**Objet : CEA Cadarache – INB n° 39 – MASURCA  
Mémoire en réponse à l'avis de l'Autorité environnementale**

## **MEMOIRE EN REPONSE DU CEA AUX RECOMMANDATIONS DE L'AUTORITE ENVIRONNEMENTALE**

### **DOSSIER DE DEMANTELEMENT DE L'INB N° 39 dénommée MASURCA**

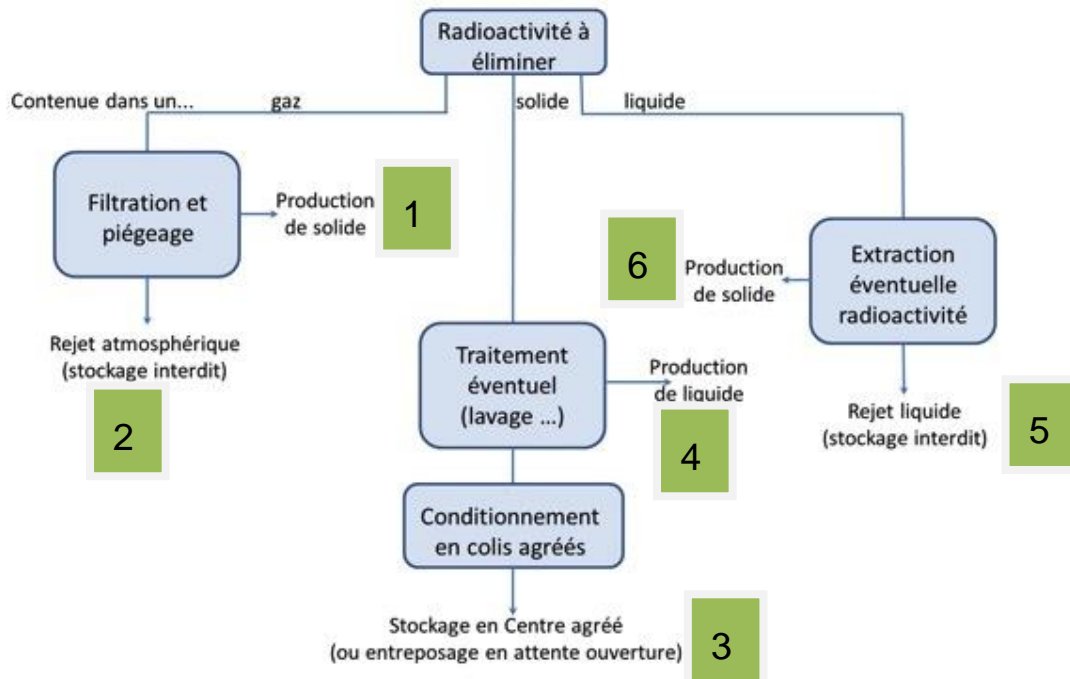
***Pour la complète information du public, l'Ae recommande d'expliquer le séquençage des opérations et d'intégrer dans l'étude d'impact le coût et le calendrier prévisionnel des dépenses.***

La présentation des capacités financières de l'exploitant et des provisions comptabilisées pour le démantèlement de l'installation MASURCA sont données dans la pièce n° 11.

La part des provisions comptabilisées au 31 décembre 2021 par le CEA, y compris aléas (Valeurs actualisées – conditions économiques 2021) au titre des obligations de fin de cycle relative à l'installation MASURCA est de 40,5 M€<sub>2021</sub>. Elle intègre les OPDEM, la surveillance, l'entretien et l'exploitation (SENEX) et les opérations de démantèlement de l'installation.

Les opérations de démantèlement de l'installation MASURCA sont, à comparer à d'autres installations nucléaires du CEA, relativement simples avec une part de démontages significative. Cette typologie d'opération n'impose donc pas des coûts d'investissements (construction de bâtiments, d'ateliers, équipements...) significatifs. Les coûts sont donc plutôt liés aux opérations de démantèlement et à la main d'œuvre nécessaire pour réaliser les opérations de SENEX. Ces coûts sont plus importants les premières années du fait d'opérations nombreuses menées en parallèle.

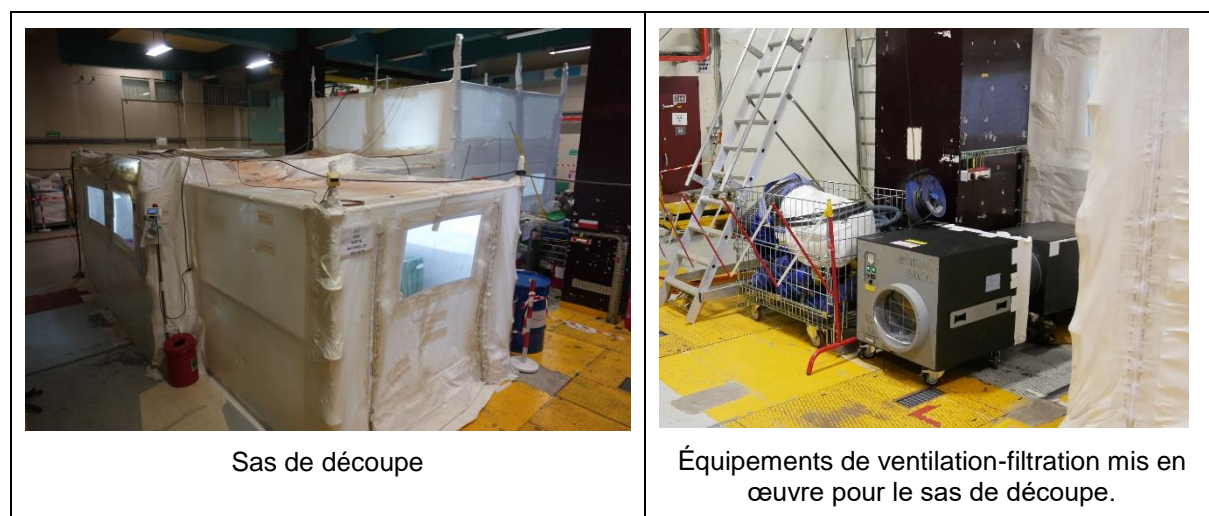
**L'Ae recommande de compléter de manière proportionnée aux enjeux le volet de l'étude d'impact relatif aux mesures d'évitement et de réduction en démontrant en quoi la méthodologie suivie pour le démantèlement intègre bien les exigences de la méthode « éviter, réduire, compenser »**

Concernant les mesures d'évitement-réduction des rejets d'effluents atmosphériques radioactifs, la limitation des rejets radioactifs est partie intégrante de la conception de l'INB MASURCA comme toute INB.

Dès la phase de conception des installations, des dispositifs de collecte (au plus près de la source), de traitement et de filtration sont prévus et mis en œuvre afin de réduire autant que possible les rejets d'effluents gazeux. Les effluents gazeux radiologiques sont véhiculés par une ventilation nucléaire, et évacués par l'un des émissaires de l'installation après passage au travers de dispositifs de filtration à « Très Haute Efficacité ».

La limitation des rejets radioactifs atmosphériques repose essentiellement sur l'association d'un confinement statique (interposition de barrières physiques de confinement entre les substances radioactives et le personnel, l'environnement ou le public), et d'un confinement dynamique des substances radioactives. La conception du confinement statique et du système de ventilation associé (confinement dynamique), combinée à l'utilisation de dispositifs de filtration très haute efficacité, permettent d'éviter la dissémination de la contamination et la réduction des rejets au minimum raisonnablement possible. Ces dispositions sont maintenues en permanence, et quelles que soient les opérations en cours.

Typiquement, pour les opérations de démantèlement, un sas de confinement associé à un dispositif de ventilation-filtration est mis en œuvre pour la majorité des découpes en complément des équipements nominaux de l'installation. Cette disposition complémentaire permet d'augmenter la capacité de filtration nominale et de réduire les rejets. Les figures ci-dessous illustrent la mise en place de ces dispositions.
